(仮称) 三戸プロジェクト
環境影響予測評価実施計画書

補足資料

京浜急行電鉄株式会社

図 1
一般環境騒音の調査地点と人と自然との触れ合いの場等の状況

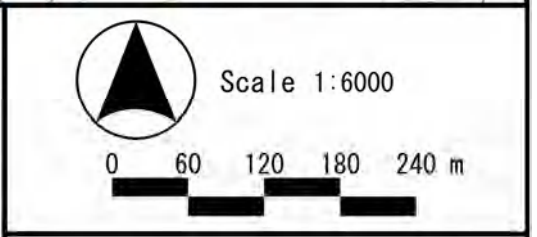
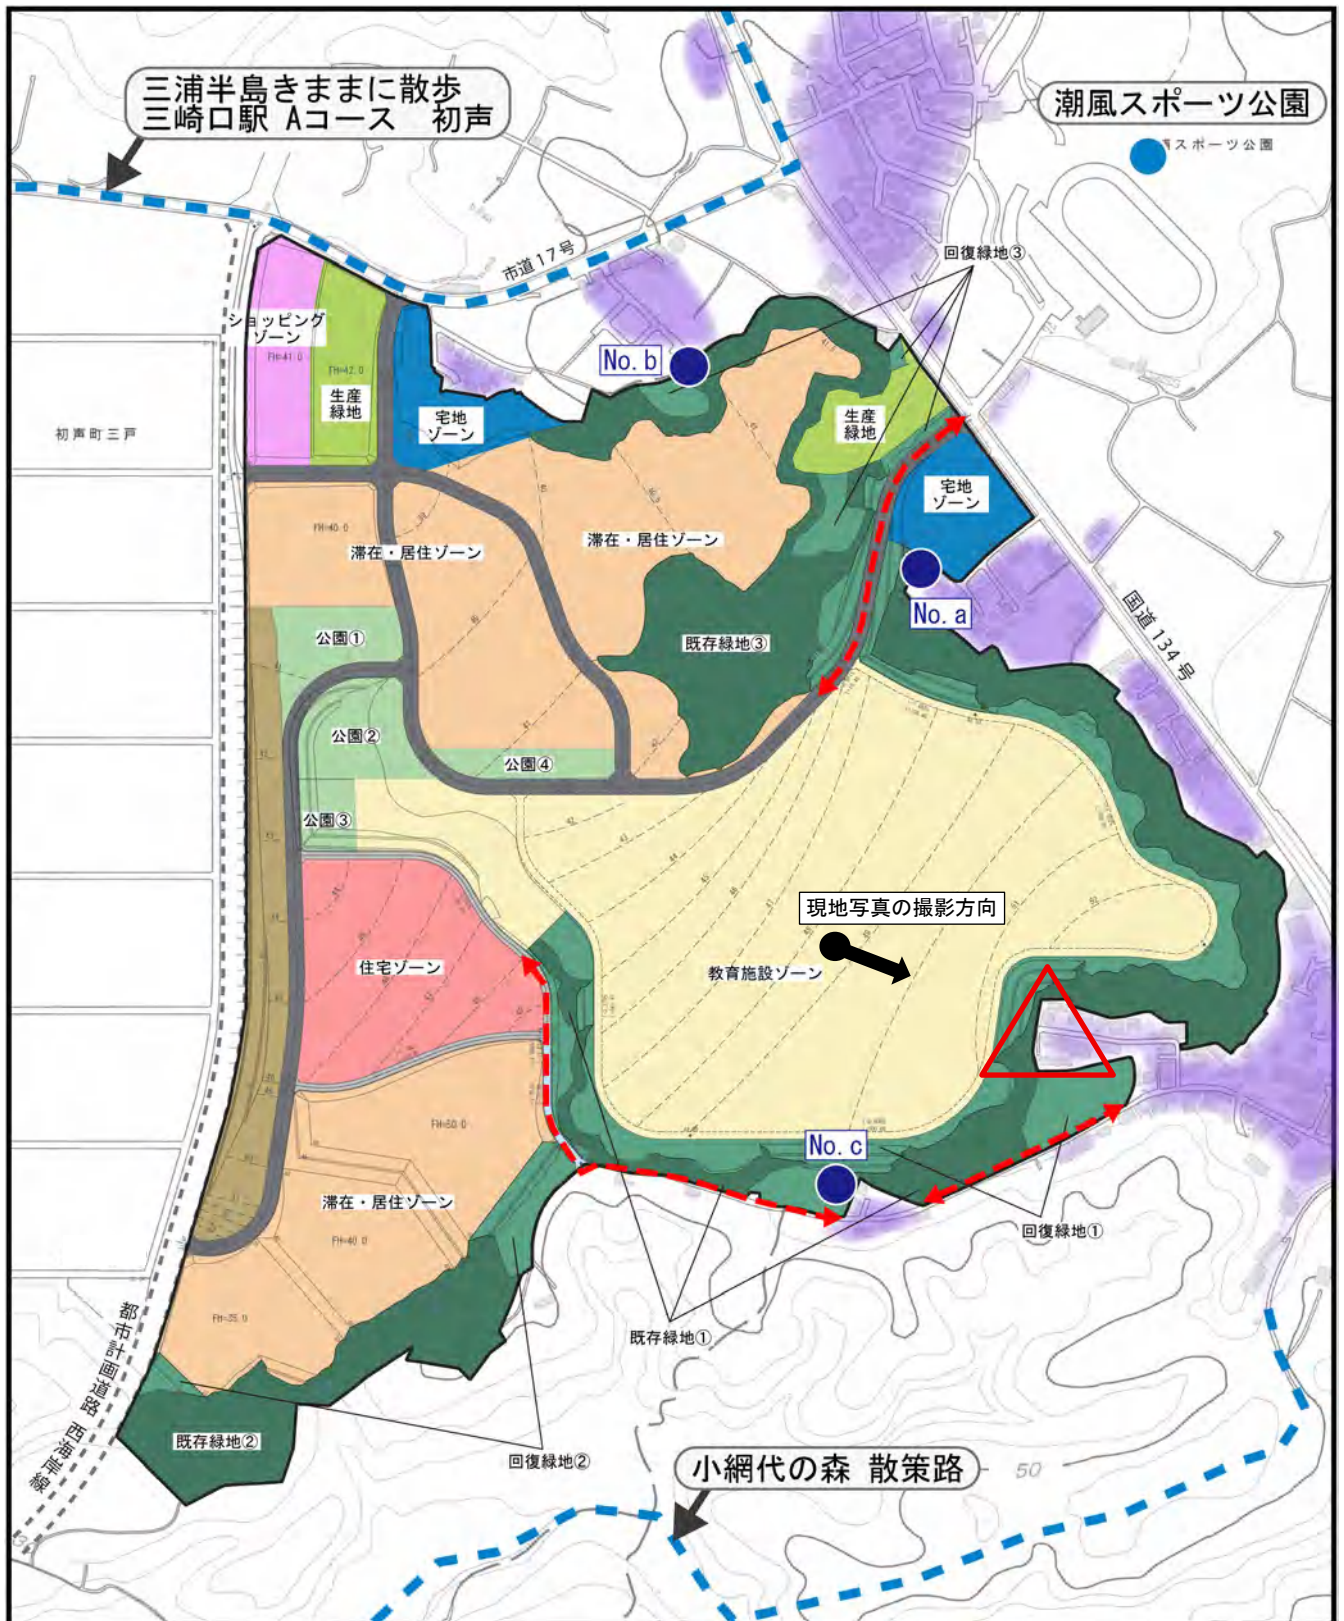
人と自然との触れ合いの場への騒音の影響を評価する上で、騒音の調査が計画している3地点で十分なのか説明してほしい。

一般環境騒音の調査地点、現況の実施区域周辺の住居等やレクリエーション資源の分布、及び供用後における「住民が自然環境と触れ合える場（動線）」等の計画は、図1に示すとおりです。

人と自然との触れ合いの場については、現在、実施区域北側の市道17号等沿いの「三浦半島きままに散歩 三崎口駅Aコース 初声」や南側には「小網代の森の散策路」があります。また、供用後には、実施区域東側や南側の既存緑地や回復緑地沿い等においても、「住民が自然環境と触れ合える場」として利用されるものと考えています。

人と自然との触れ合いの場への騒音の影響を評価する上での、一般環境騒音の調査3地点それぞれの設定根拠は以下に示すとおりであり、調査地点は実施計画書に記載した3地点で問題はないものと考えます。

No.a地点は、交通量の比較的多い国道134号からの影響を受けている住居等や、供用後の「住民が自然環境と触れ合える場（動線）」における一般環境騒音の現況を把握することができる実施区域の境界付近に、実施区域東側の代表地点として設定しました。

No.b地点は、実施区域北側の市道17号線に沿った「三浦半島きままに散歩 三崎口駅Aコース 初声」より実施区域に近く、住居等における一般環境騒音の現況も把握することができる実施区域の境界付近に、北側の代表地点として設定しました。

No. c 地点は、実施区域南側の住居等や、「小網代の森の散策路」よりも実施区域に近い供用後の「住民が自然環境と触れ合える場（動線）」における一般環境騒音の現況を把握することができる実施区域の境界付近に、南側の代表地点として設定しました。

なお、実施区域南東側にも住宅地等（図1に示す赤色の△の枠）が分布しますが、現地の地形状況（写真1）のとおり、教育施設ゾーンとの高低差が比較的大きくなっています。No. c 地点の標高は約63mで高低差は約12m、南東側の住宅地の標高は約67mで高低差は約16mと、No. c 地点の方が高低差は小さく、教育施設ゾーンからの工事騒音の影響はNo. c 地点の方がより大きくなると想定されることから、No. c 地点を代表地点として考えています。

図2
動物(哺乳類)調査範囲等

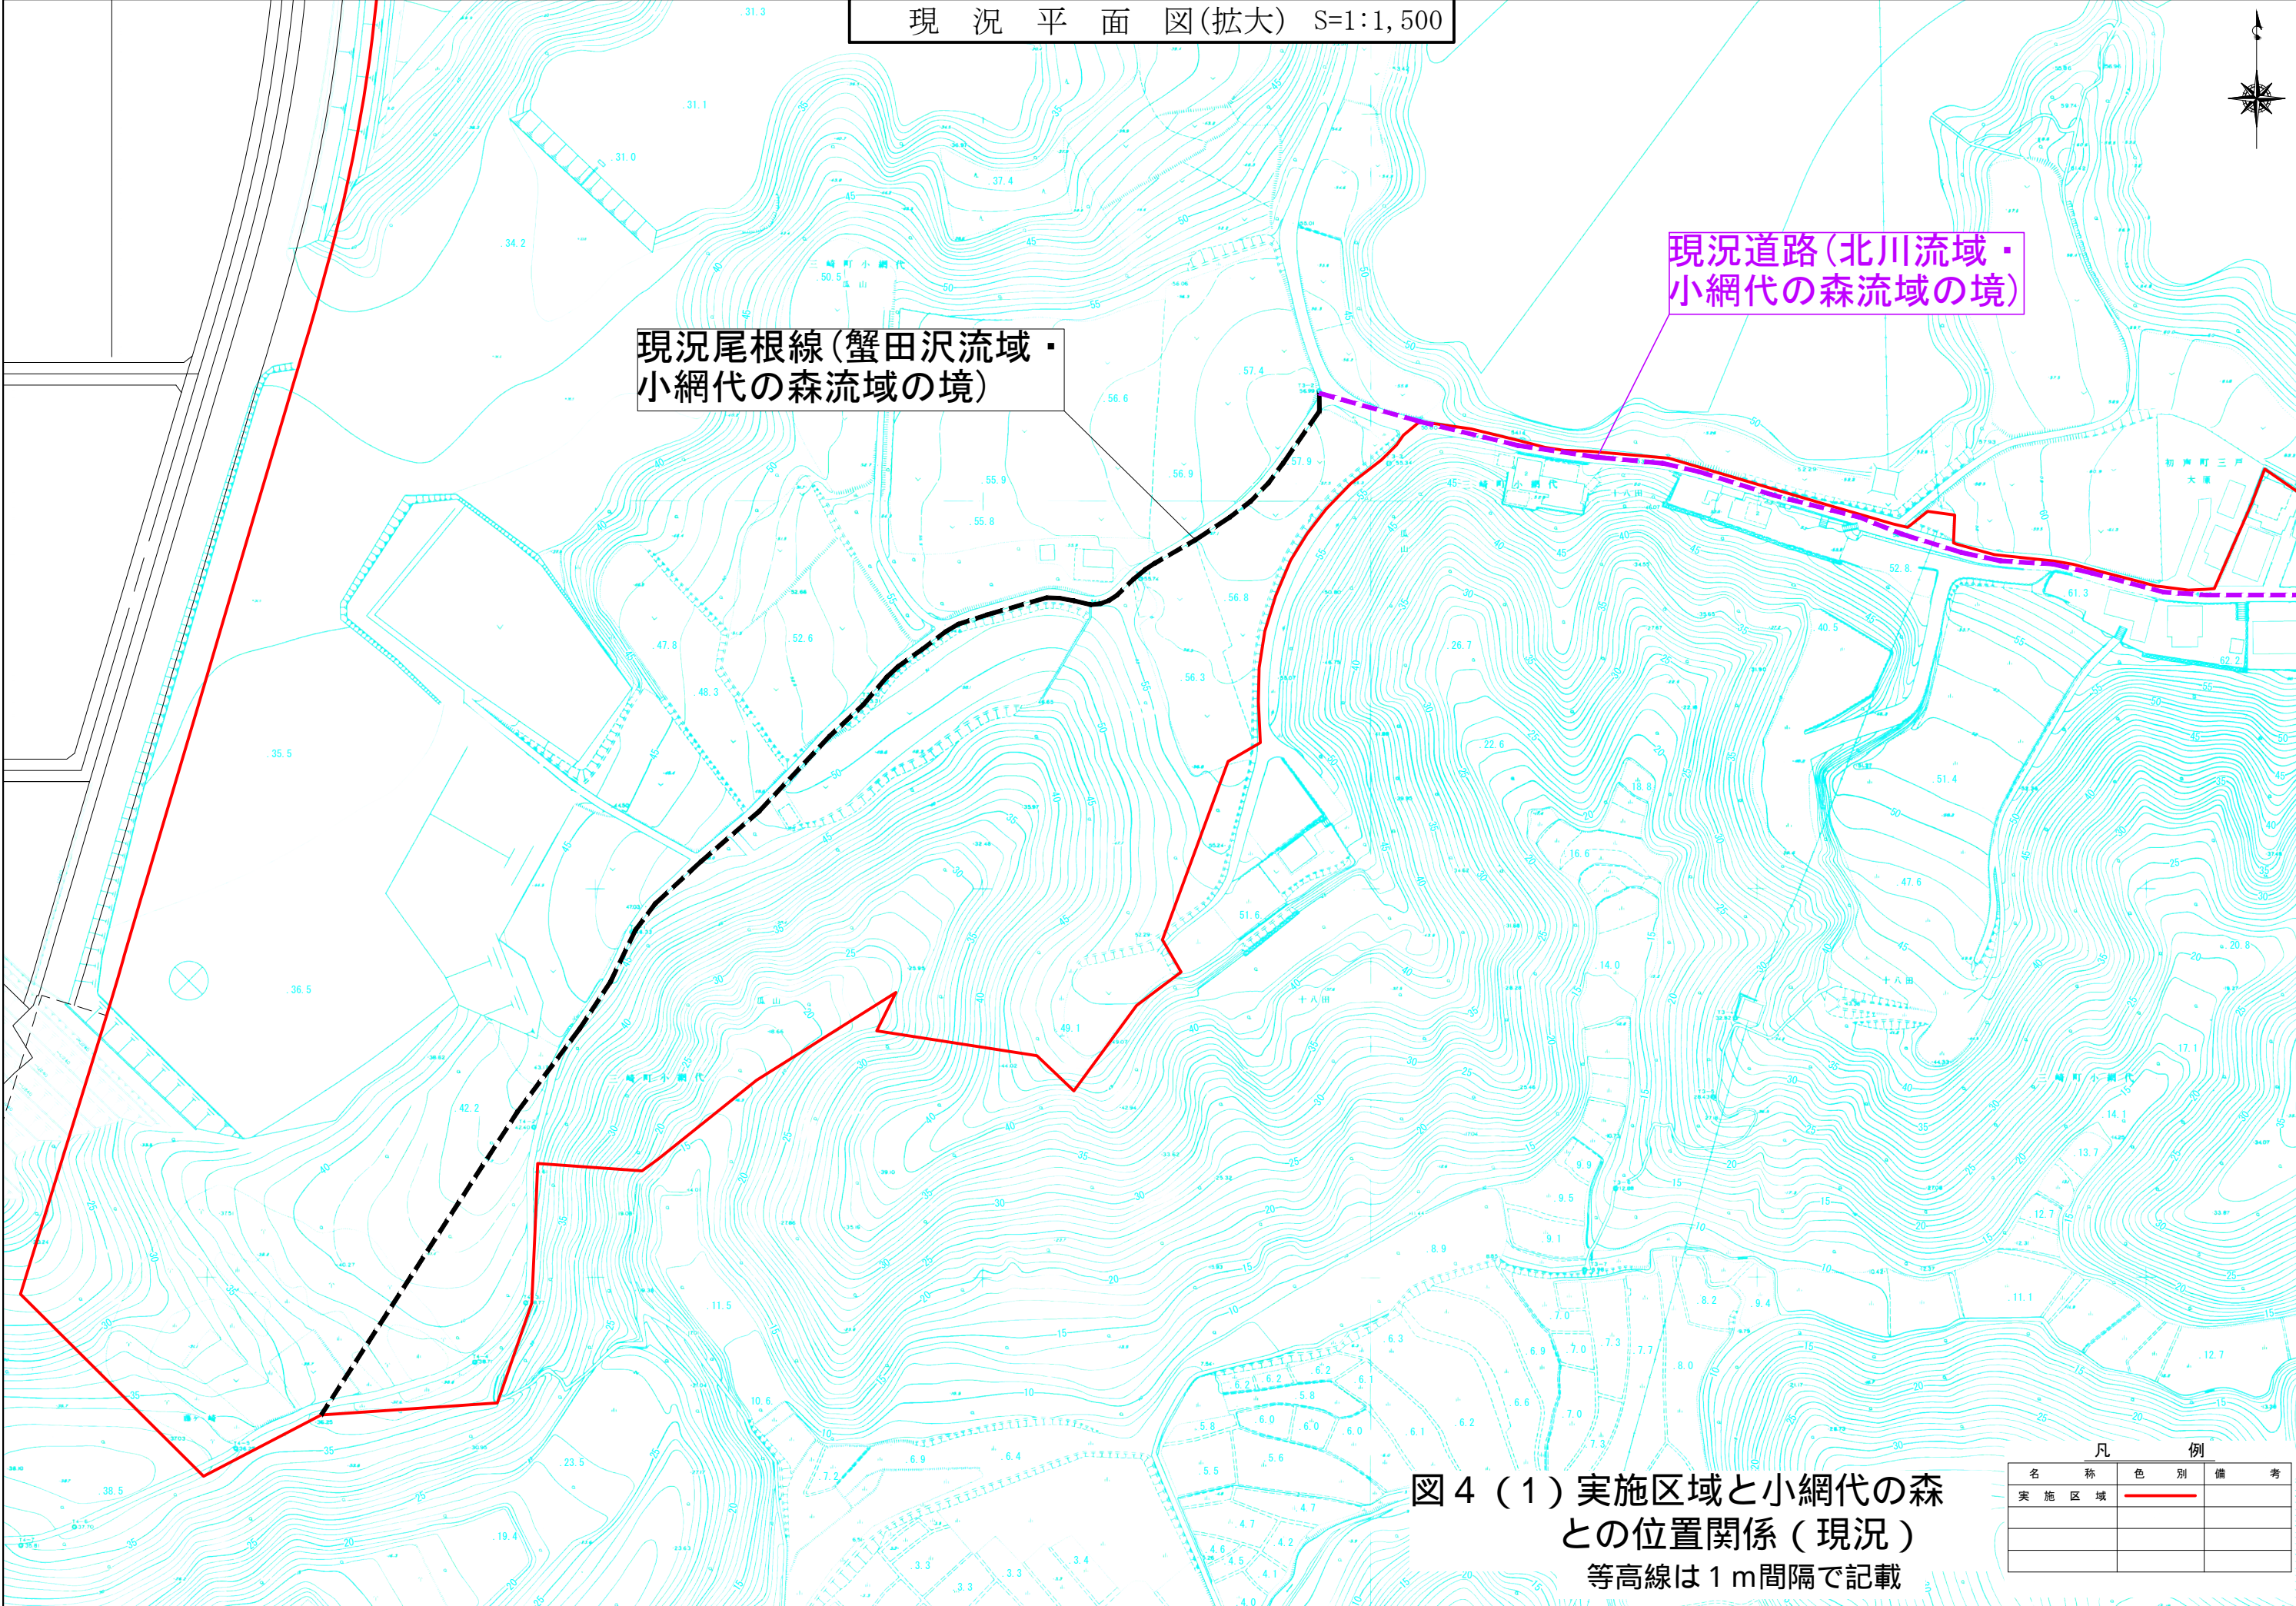
ほ乳類については、実施区域南側の蟹田沢や小網代の森、北側に隣接する畑地等を含めた最大500m範囲で調査を実施すると回答しているが、具体的な調査範囲を地図上で示してほしい。

哺乳類の調査範囲は、実施区域と外側200mの範囲の他、樹林地や沢地形等の広がり considering、図2に示すとおり、実施区域北側では沢地形の農地に沿った樹林地、南側では蟹田沢、小網代の森については浦の川の右岸側などを中心に、実施区域の外側最大500mまでの範囲としています。

図4(1) 実施区域と小網代の森との位置関係(現況)
等高線は1m間隔で記載

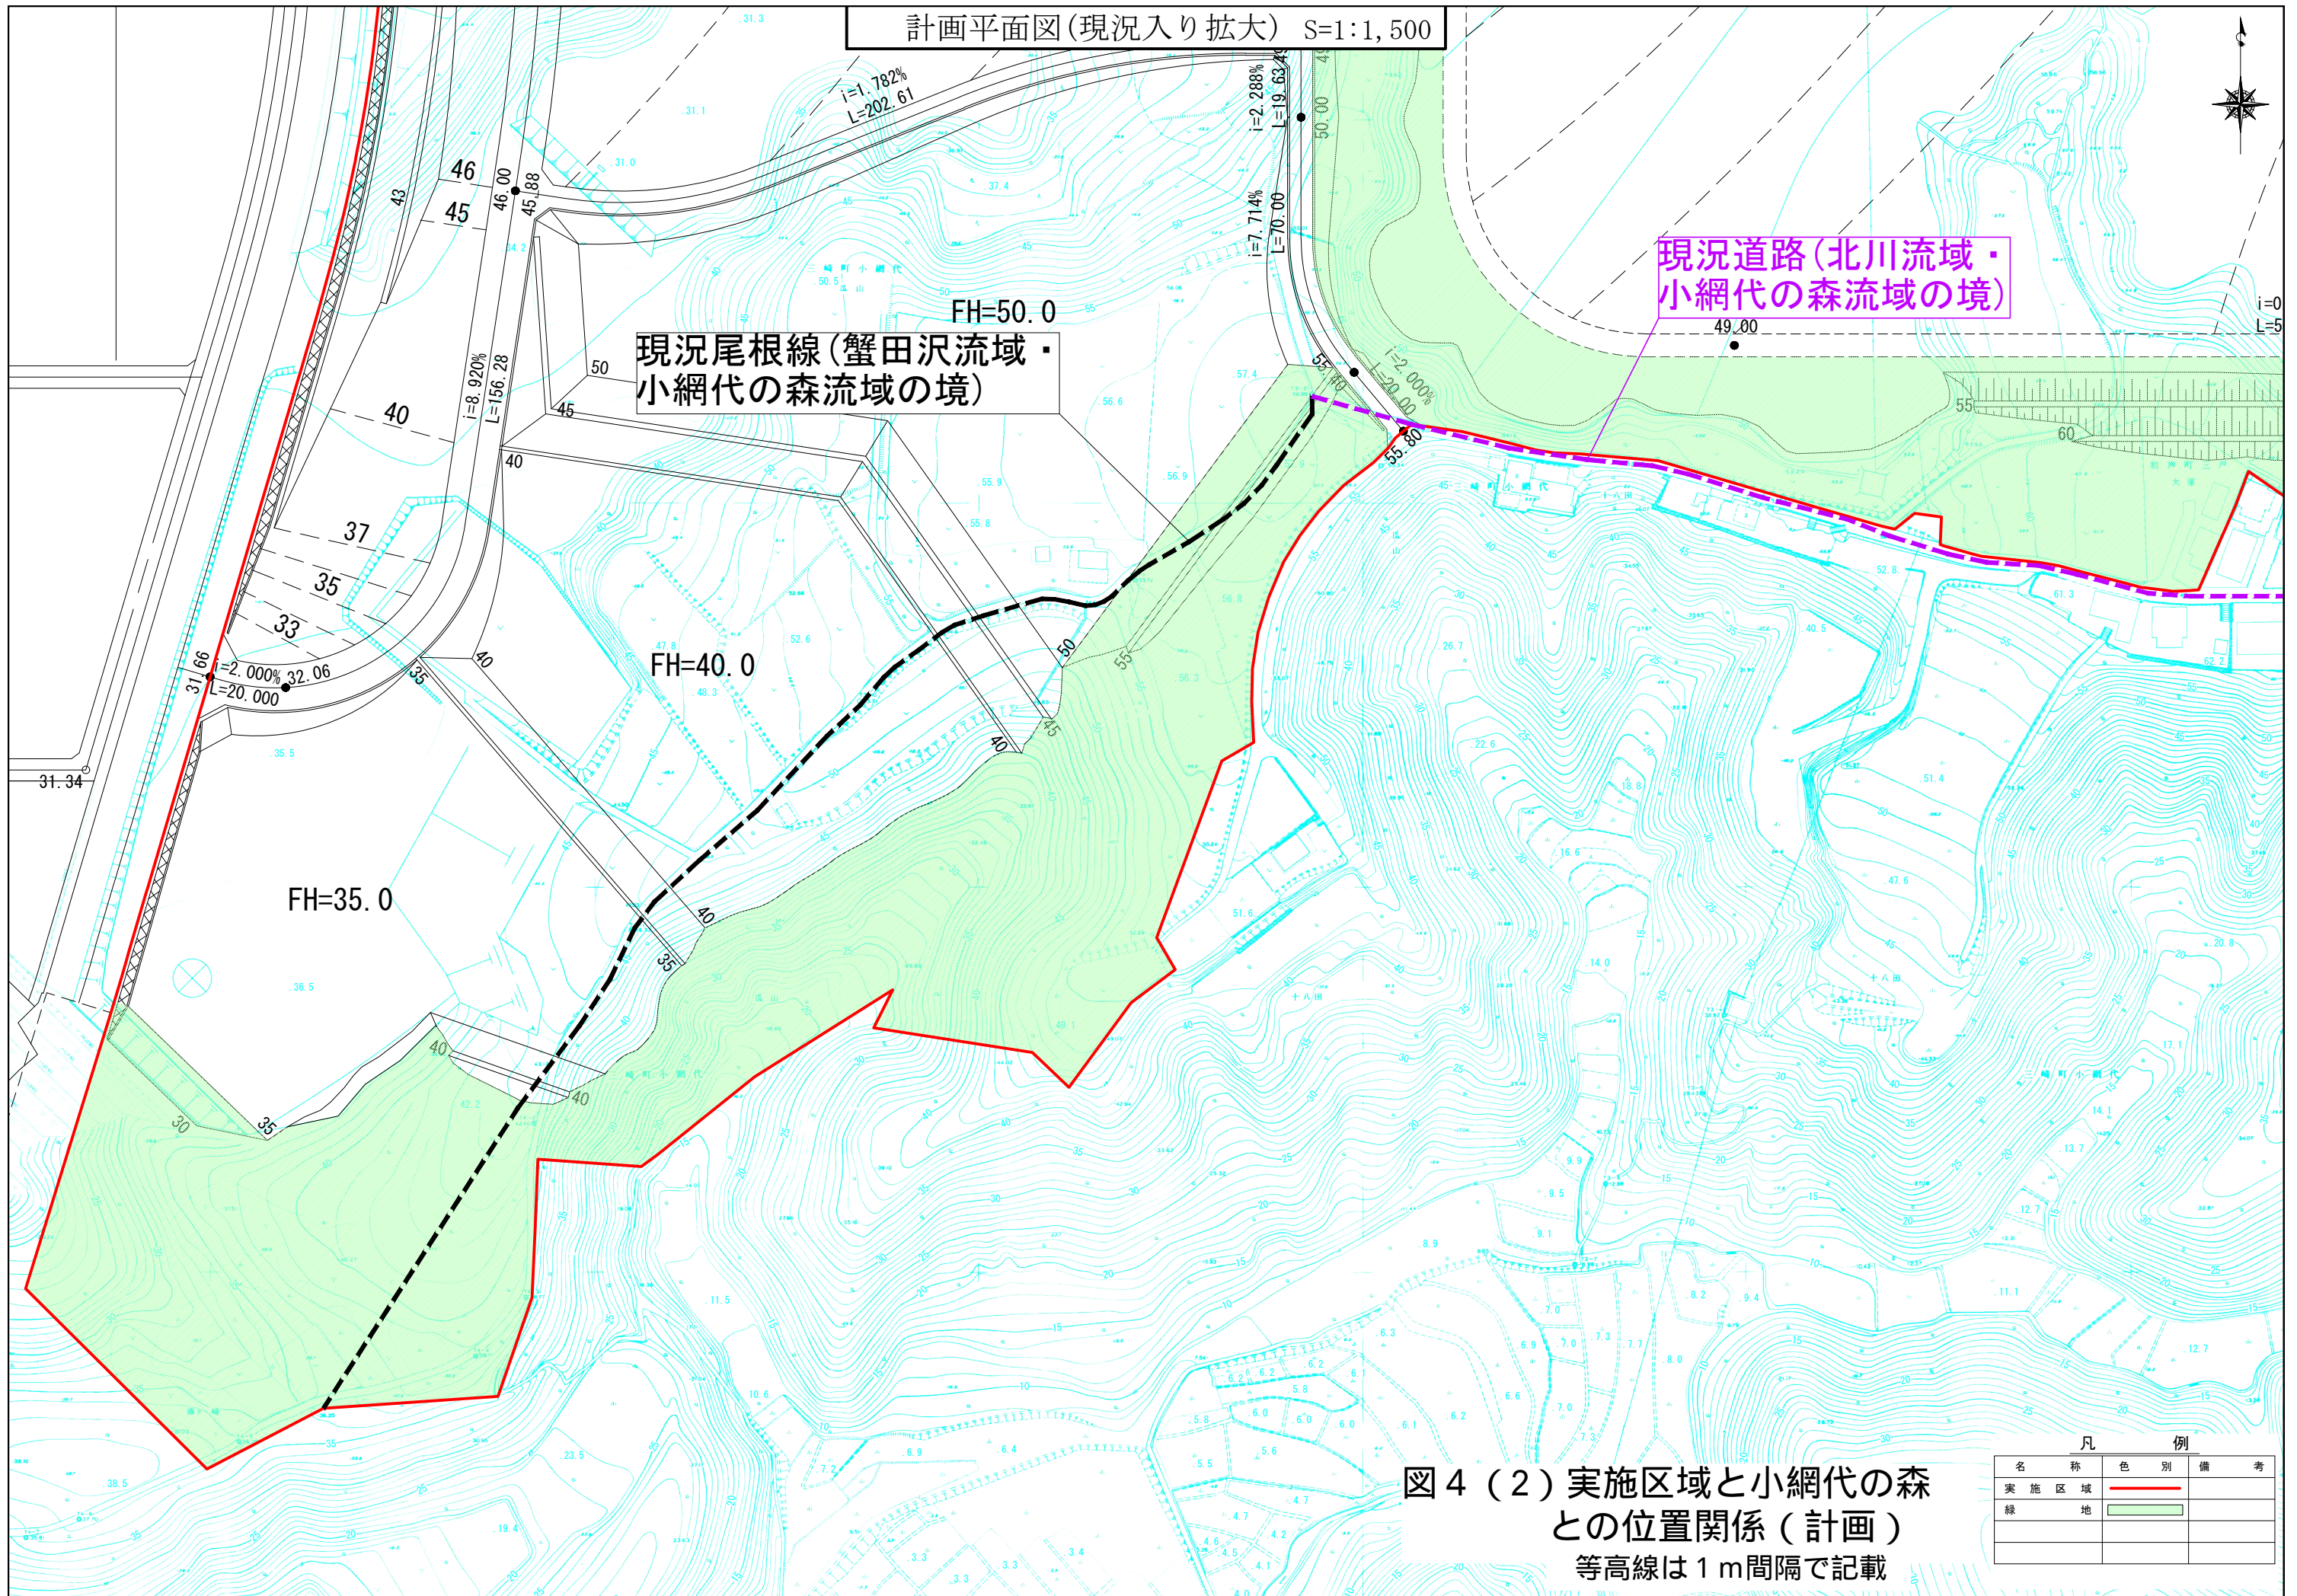
等高線によって地形を明確にした図面類は、縮尺や等高線の間隔がわかるようにしてもらいたい。

前のご質問「0-4」でお示しした図面に、縮尺については図面上のタイトル横に、等高線の間隔については、図面右下の図のタイトルに追記しました。※図番号は前回のまま
